**Informe Consolidado de Solicitud de Aclaraciones, Rectificaciones y/o Ampliaciones Complementario al Estudio de Impacto Ambiental del Proyecto "CENTRO DE MANEJO INTEGRAL DE RESIDUOS SÓLIDOS DOMICILIARIOS, E INDUSTRIALES ASIMILABLES A DOMICILIARIOS PINTAMAHUIDA"**

Nombre del Titular : Gestión Ecológica de Residuos S.A.  
Nombre del Representante Legal : Antonio Quer Cumsille  
Dirección : Cerro Los Cóndores 9861 - C

Figura 3-43|– Ubicación Fuentes Emisoras.

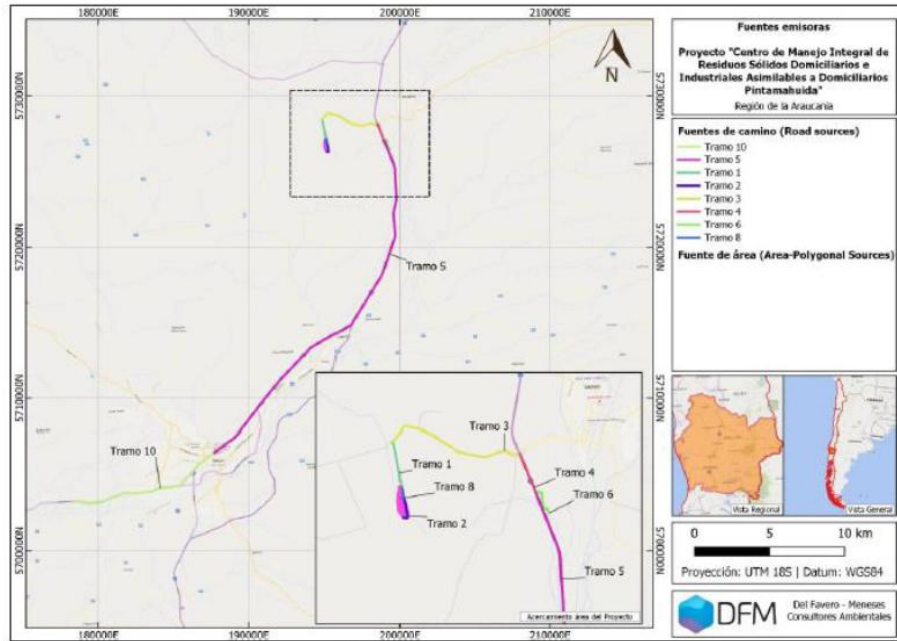
6.1.3.6. En el acápite 3.4 “Descripción del Modelo Meteorológico – WRF” se señala que se ha utilizado la información meteorológica del área para el año 2021, al igual que en las respuestas a las observaciones 6.1.3.6. y 6.1.3.4, el Titular señala que considero el año con información climática más reciente (2021) a la fecha de su ingreso al SEIA. Sin embargo, el archivo WRF presentado mediante la Resolución de Carga Archivo Gran Tamaño corresponde al año 2020, al igual que la Línea de Base climática presentada. Incluso se menciona en algunos párrafos que corresponde al 2019.

Por lo tanto, no existe claridad de cuál fue el año de modelación, cual fue el criterio para su selección, ni que el análisis de incertidumbre presentado en el acápite 3.7 sea válido. Ya que no se sabe si corresponde a la comparación de las variables meteorológicas del año 2020 con un Modelo WRF del año 2020 o del 2021. Siendo esto último un análisis inválido.
